RG.271.2.2020.GL.1

Przetarg nieograniczony pn. Remont kortów tenisowych wraz z odbudową ścianki tenisowej usytuowanych na działkach ewid. nr 310/10 i 310/15 w miejscowości Lipusz

W odpowiedzi na pytania wykonawców do treści SIWZ poniżej przedstawiam zadane pytania wraz z odpowiedziami.

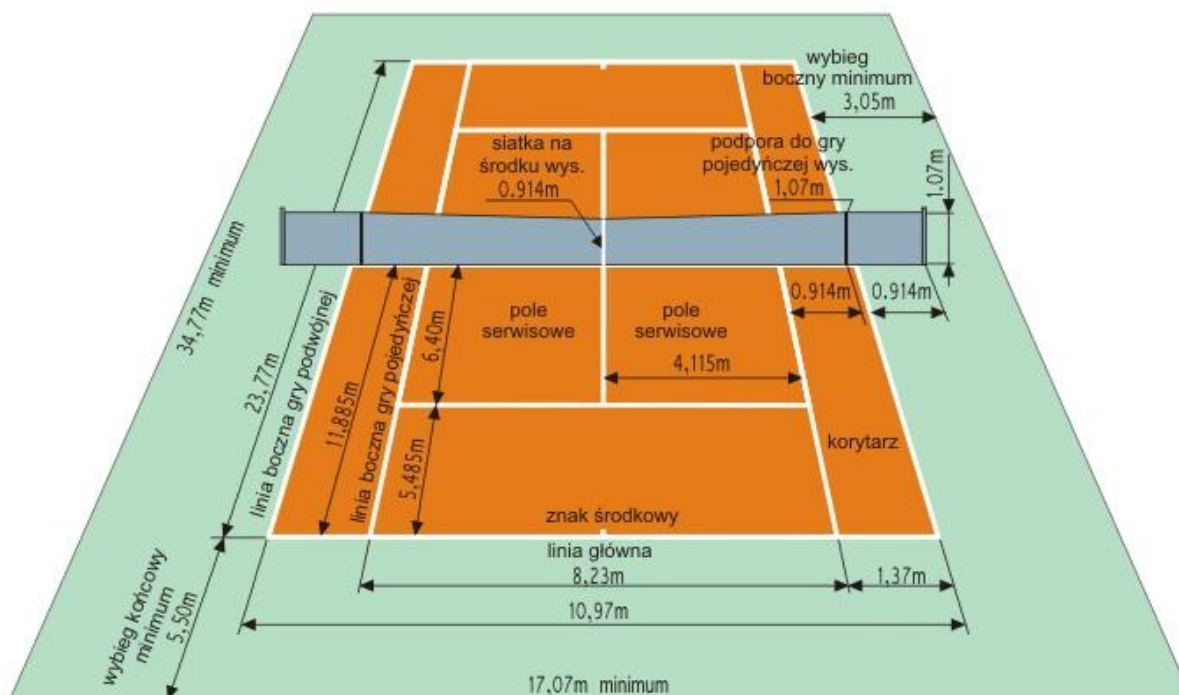
10. Proszę o informacje czy nad ścianką należy zastosować piłkochwyty? jeśli tak to proszę o podanie wymiarów, z jakiego materiału itp

Ad.10 Nie
